Commission économique pour l'Europe**Comité des transports intérieurs****Forum mondial de l'harmonisation
des Règlements concernant les véhicules****177^e session**

**Accord de 1958 : Examen de propositions
en suspens d'amendements à des Règlements ONU existants,
soumises par les groupes de travail subsidiaires du Forum mondial****Proposition de complément 12 à la série 06 d'amendements
au Règlement ONU n° 48 (Installation des dispositifs
d'éclairage et de signalisation lumineuse)****Communication du Groupe de travail de l'éclairage
et de la signalisation lumineuse*****Révision 2**

Complément 12 à la série 06 d'amendements au Règlement ONU n° 48 (Installation des dispositifs d'éclairage et de signalisation lumineuse)

« Partie 5 – Exemple de plage éclairante comparée à la surface de sortie de la lumière dans le cas d'un "feu simple" (voir les paragraphes 2.10.2 et 2.10.3 du présent Règlement)

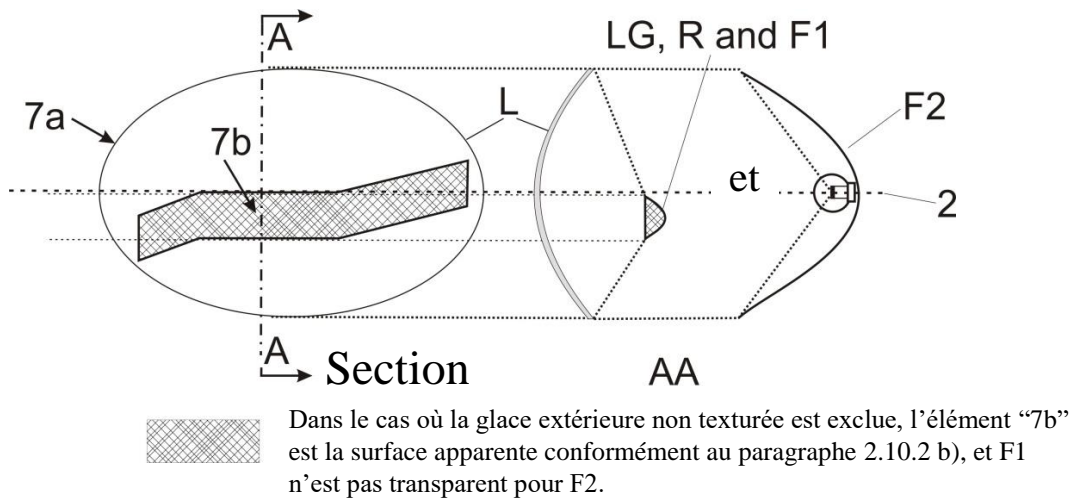
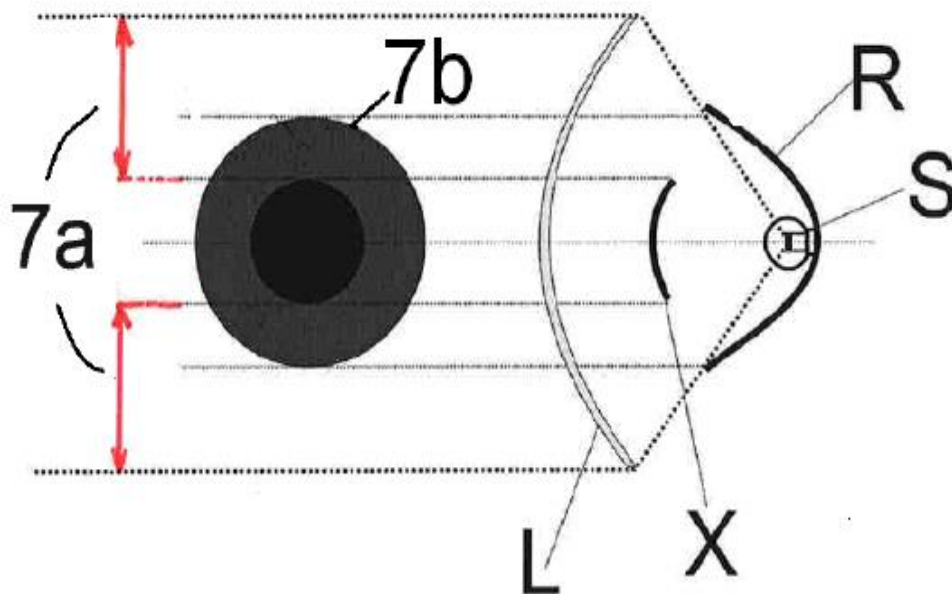
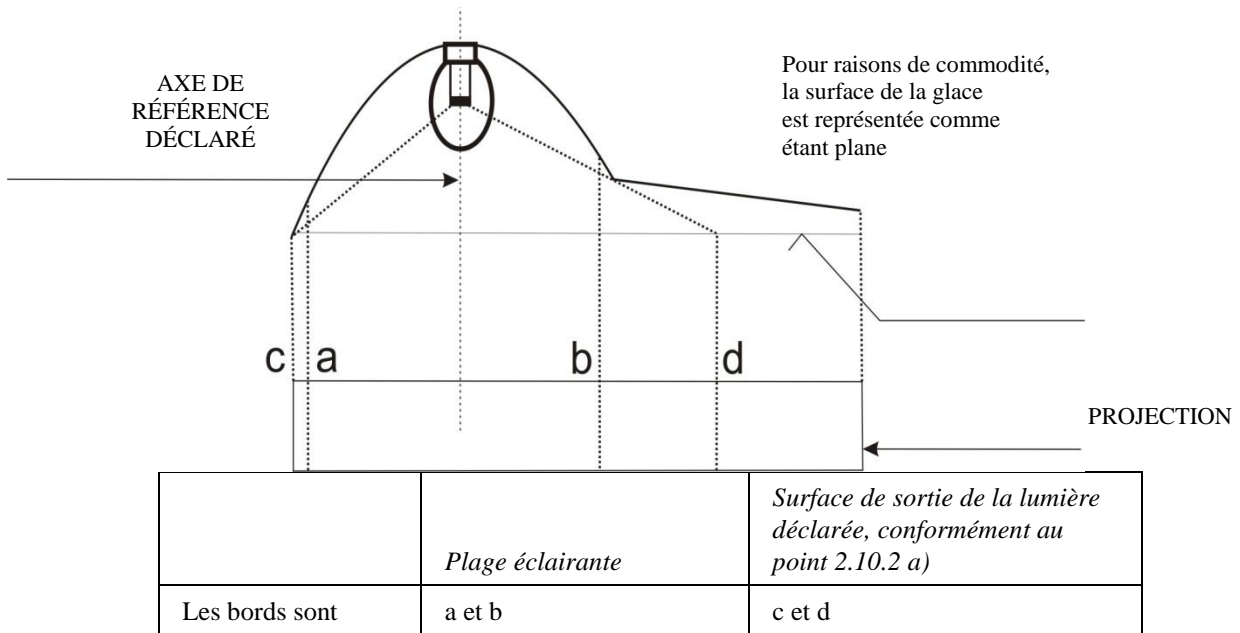
Partie 5, lire :

Dans le cas où la glace extérieure non texturée est exclue, l'élément "7b" est la surface apparente conformément au paragraphe 2.10.2 b).

Dans le cas où la glace extérieure non texturée est exclue, l'élément "7b" est la surface apparente conformément au paragraphe 2.10.2 b).

Partie 6, lire :

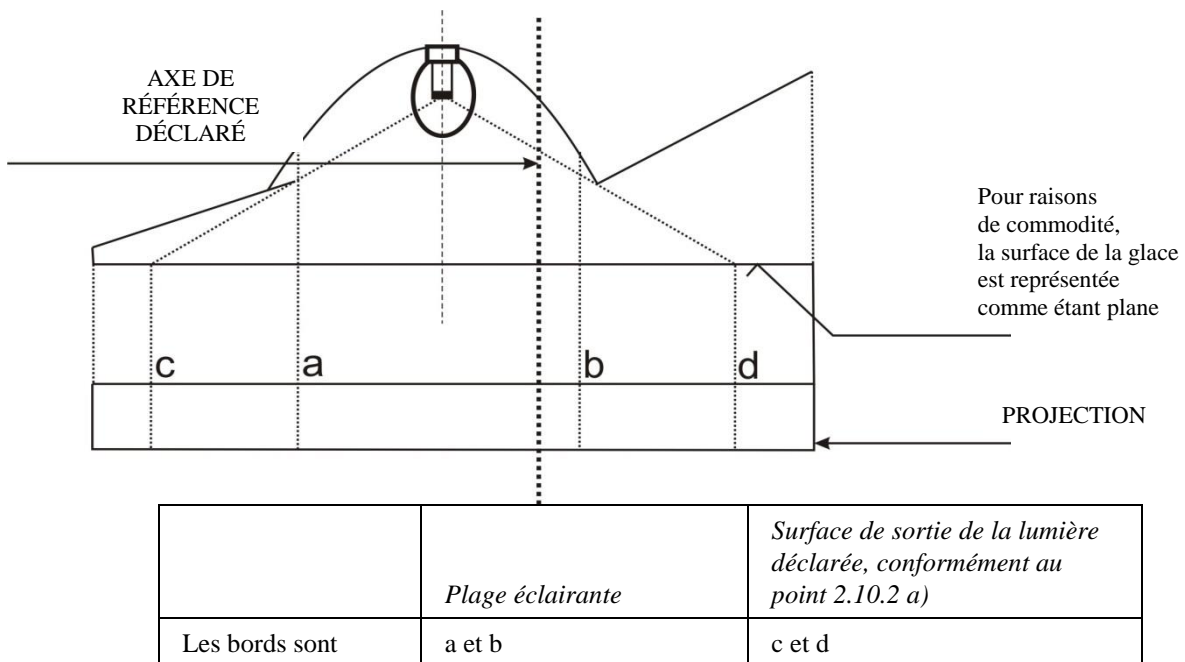
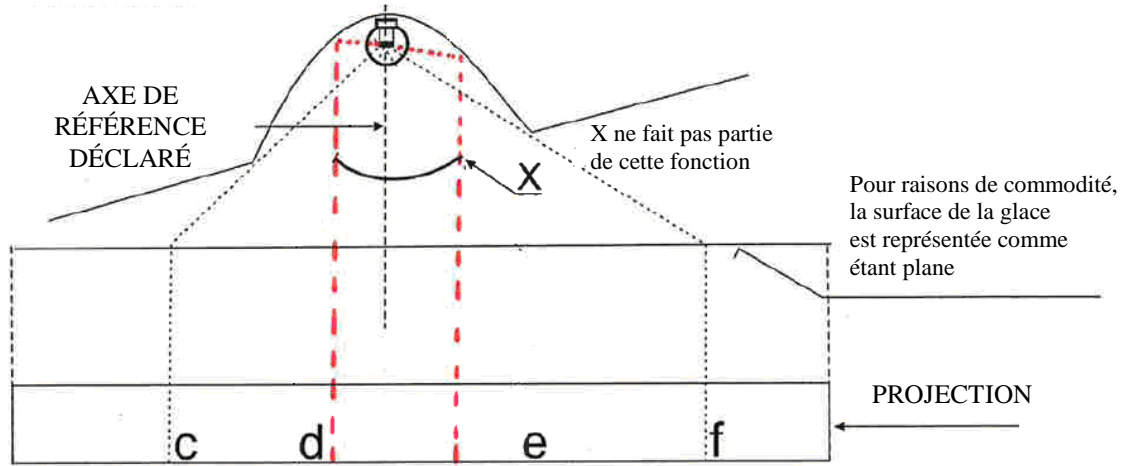
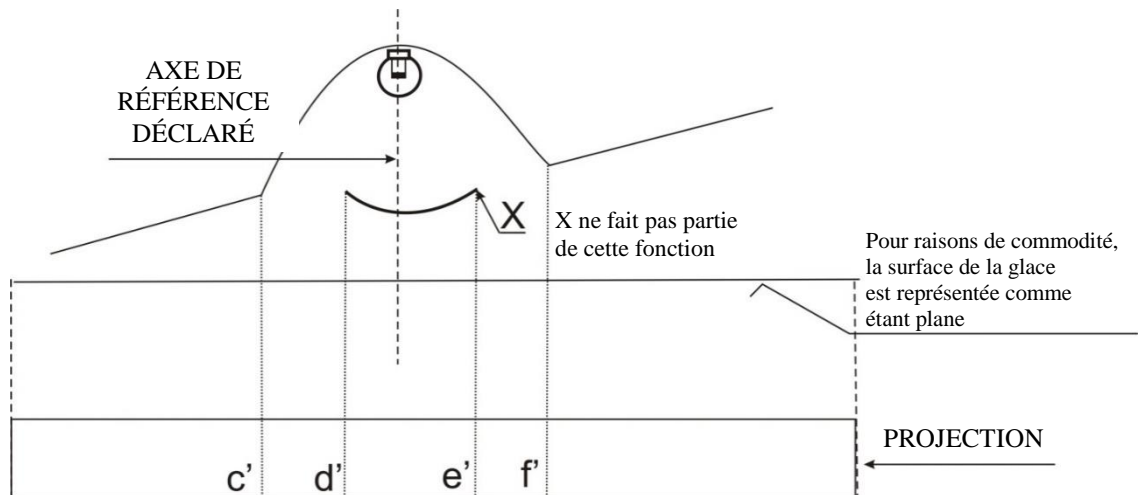
Exemple permettant de déterminer la surface de sortie de la lumière, conformément au point 2.10.2 a), un élément ne faisant pas partie de cette fonction étant présent :

<i>Surface de sortie de la lumière déclarée conformément au point 2.10.2 a)</i>
Les bords sont	c-d et e-f

Exemple permettant de déterminer la surface apparente, un élément ne faisant pas partie de cette fonction et une glace extérieure non texturée étant présents (conformément au point 2.10.2 b) :

<i>Surface de sortie de la lumière déclarée conformément au point 2.10.2 b) par exemple</i>
Les bords sont	c'-d' et e'-f'

Gonio(photo)mètre utilisé pour effectuer des mesures photométriques, tel qu'il est défini au paragraphe 2.10.9 du présent Règlement

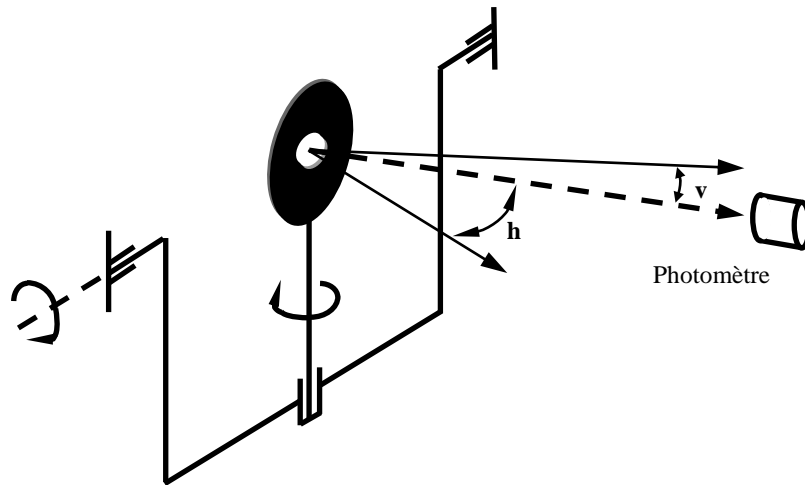
« Annexe 15
